**Forum mondial de l'harmonisation  
des Règlements concernant les véhicules**Groupe de travail de travail de l'éclairage  
et de la signalisation lumineuse**Quatre-vingt-onzième session**

**Règlements ONU concernant les dispositifs :****Règlement ONU n° 148 (Dispositifs de signalisation lumineuse)****Proposition de complément à la série 01 d'amendements  
au Règlement ONU n° 148 et aux séries 06, 07, 08 et 09  
d'amendements au Règlement ONU n° 48****Communication de l'expert du Groupe de travail « Bruxelles 1952 »\***

Le texte ci-après, établi par l'expert du Groupe de travail « Bruxelles 1952 », vise à ajouter des dispositions relatives aux projections d'indicateurs de direction. Il est fondé sur le document informel GRE-90-16. Les modifications qu'il est proposé d'apporter au texte actuel des Règlements ONU susmentionnés figurent en caractères gras pour les ajouts et biffés pour les suppressions.

#### 6.27.5.2 Projection d'indicateurs de direction arrière

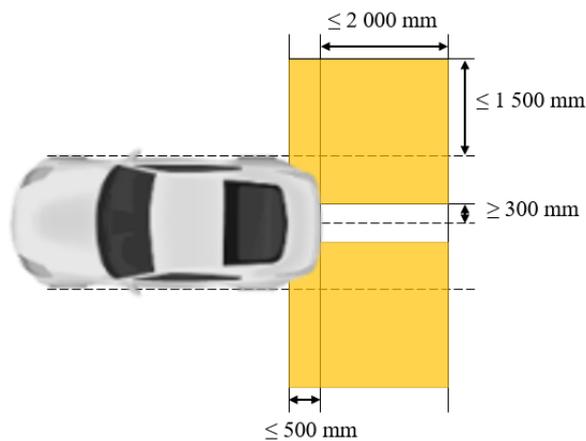
La distance latérale entre le bord extérieur de la zone de projection et l'extrémité de la largeur hors tout du véhicule ne doit pas dépasser 1 500 mm.

La distance longitudinale entre le bord de la zone de projection le plus éloigné de l'arrière du véhicule et l'extrémité arrière de la longueur hors tout du véhicule ne doit pas dépasser 2 000 mm ; le bord avant de la zone de projection ne doit pas se situer à plus de 500 mm en avant de l'extrémité arrière de la longueur hors tout du véhicule.

Le bord intérieur de la zone de projection doit être éloigné d'au moins 300 mm de l'axe médian longitudinal du véhicule (voir fig. ci-dessous).

#### 6.27.5.3 Projection d'indicateurs de direction latéraux

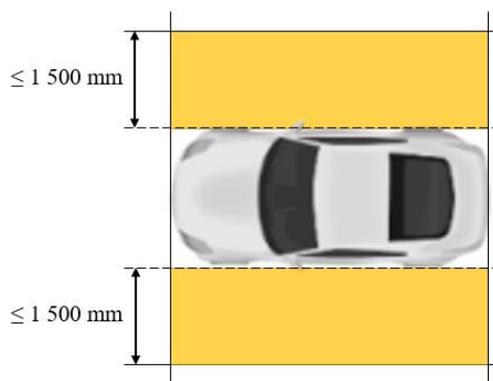
La distance latérale entre le bord extérieur de la zone de projection et l'extrémité de la largeur hors tout du véhicule ne doit pas dépasser 1 500 mm.

La longueur de la zone de projection ne doit pas dépasser la longueur du véhicule (voir fig. ci-dessous).

**6.27.5.4** Dans le cas d'une projection d'indicateurs de direction avant, le motif doit être projeté de sorte que son bord le plus proche du véhicule soit situé à l'intérieur d'une zone délimitée par les plans suivants :

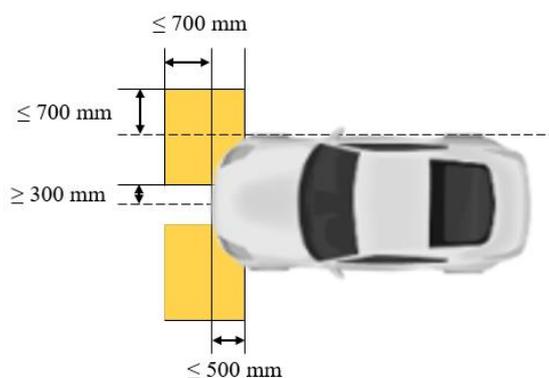
- Un plan transversal situé à 700 mm en avant de l'extrémité avant de la longueur hors tout du véhicule ;
- Un plan transversal situé à 500 mm en arrière de l'extrémité avant de la longueur hors tout du véhicule ;
- Un plan longitudinal situé à 700 mm vers l'extérieur de l'extrémité de la largeur hors tout du véhicule ;
- Un plan longitudinal situé à 300 mm vers l'extérieur de l'axe longitudinal médian du véhicule (voir fig. ci-dessous).

**6.27.5.5** Dans le cas d'une projection d'indicateurs de direction arrière, le motif doit être projeté de sorte que son bord le plus proche du véhicule soit situé à l'intérieur d'une zone délimitée par les plans suivants :

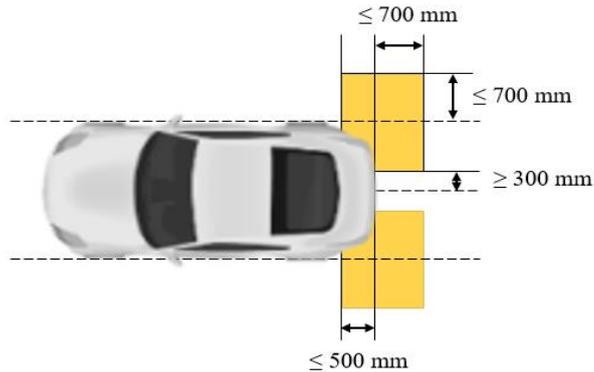
- Un plan transversal situé à 700 mm en arrière de l'extrémité arrière de la longueur hors tout du véhicule ;
- Un plan transversal situé à 500 mm en avant de l'extrémité arrière de la longueur hors tout du véhicule ;
- Un plan longitudinal situé à 700 mm vers l'extérieur de l'extrémité de la largeur hors tout du véhicule ;

- Un plan longitudinal situé à 300 mm vers l'extérieur de l'axe longitudinal médian du véhicule (voir fig. ci-dessous).

**6.27.5.6** Dans le cas d'une projection d'indicateurs de direction latéraux, le motif doit être projeté de sorte que son bord le plus proche du véhicule soit situé à l'intérieur d'une zone délimitée par les plans suivants :

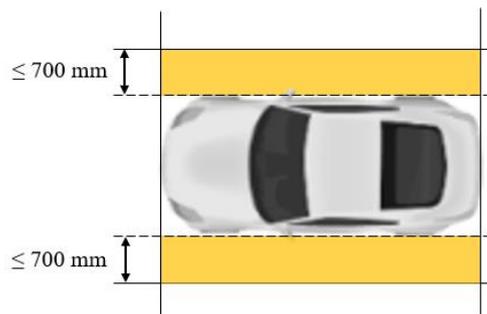
- Un plan transversal situé au niveau de l'extrémité avant de la longueur hors tout du véhicule ;
- Un plan transversal situé au niveau de l'extrémité arrière de la longueur hors tout du véhicule ;
- Un plan longitudinal situé à 700 mm vers l'extérieur de l'extrémité de la largeur hors tout du véhicule (voir fig. ci-dessous).

##### 6.28.5.2 Projection d'indicateurs de direction arrière

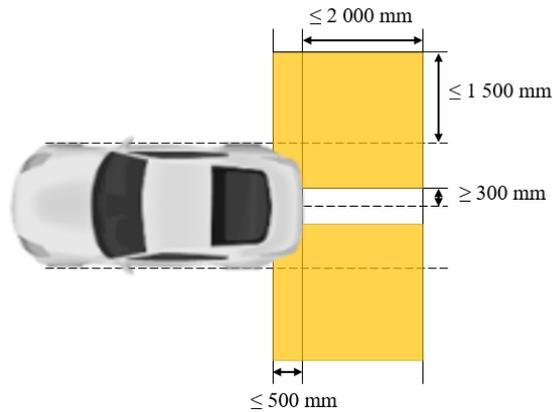
La distance latérale entre le bord extérieur de la zone de projection et l'extrémité de la largeur hors tout du véhicule ne doit pas dépasser 1 500 mm.

La distance longitudinale entre le bord de la zone de projection le plus éloigné de l'arrière du véhicule et l'extrémité arrière de la longueur hors tout du véhicule ne doit pas dépasser 2 000 mm ; le bord avant de la zone de projection ne doit pas se situer à plus de 500 mm en avant de l'extrémité arrière de la longueur hors tout du véhicule.

Le bord intérieur de la zone de projection doit être éloigné d'au moins 300 mm de l'axe médian longitudinal du véhicule (voir fig. ci-dessous).

#### 6.28.5.3 Projection d'indicateurs de direction latéraux

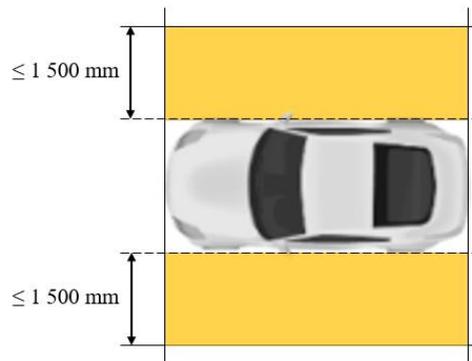
La distance latérale entre le bord extérieur de la zone de projection et l'extrémité de la largeur hors tout du véhicule ne doit pas dépasser 1 500 mm.

La longueur de la zone de projection ne doit pas dépasser la longueur du véhicule (voir fig. ci-dessous).

#### 6.28.5.4 Dans le cas d'une projection d'indicateurs de direction avant, le motif doit être projeté de sorte que son bord le plus proche du véhicule soit situé à l'intérieur d'une zone délimitée par les plans suivants :

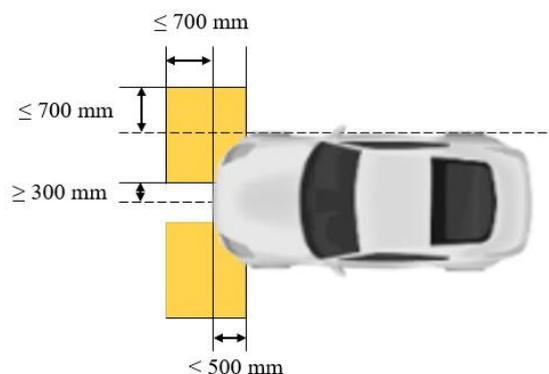
- Un plan transversal situé à 700 mm en avant de l'extrémité avant de la longueur hors tout du véhicule ;
- Un plan transversal situé à 500 mm en arrière de l'extrémité avant de la longueur hors tout du véhicule ;
- Un plan longitudinal situé à 700 mm vers l'extérieur de l'extrémité de la largeur hors tout du véhicule ;

- Un plan longitudinal situé à 300 mm vers l'extérieur de l'axe longitudinal médian du véhicule (voir fig. ci-dessous).

**6.28.5.5** Dans le cas d'une projection d'indicateurs de direction arrière, le motif doit être projeté de sorte que son bord le plus proche du véhicule soit situé à l'intérieur d'une zone délimitée par les plans suivants :

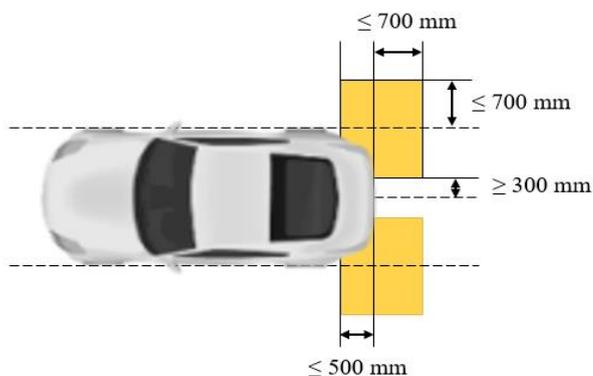
- Un plan transversal situé à 700 mm en arrière de l'extrémité arrière de la longueur hors tout du véhicule ;
- Un plan transversal situé à 500 mm en avant de l'extrémité arrière de la longueur hors tout du véhicule ;
- Un plan longitudinal situé à 700 mm vers l'extérieur de l'extrémité de la largeur hors tout du véhicule ;
- Un plan longitudinal situé à 300 mm vers l'extérieur de l'axe longitudinal médian du véhicule (voir fig. ci-dessous).

**6.28.5.6** Dans le cas d'une projection d'indicateurs de direction latéraux, le motif doit être projeté de sorte que son bord le plus proche du véhicule soit situé à l'intérieur d'une zone délimitée par les plans suivants :

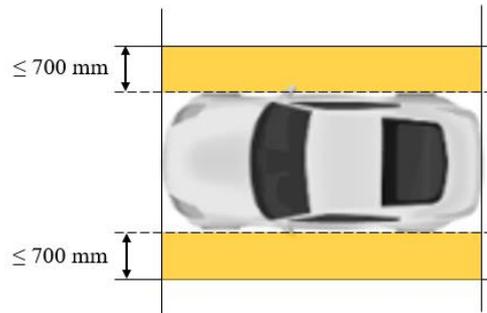
- Un plan transversal situé au niveau de l'extrémité avant de la longueur hors tout du véhicule ;
- Un plan transversal situé au niveau de l'extrémité arrière de la longueur hors tout du véhicule ;

- Un plan longitudinal situé à 700 mm vers l'extérieur de l'extrémité de la largeur hors tout du véhicule (voir fig. ci-dessous).
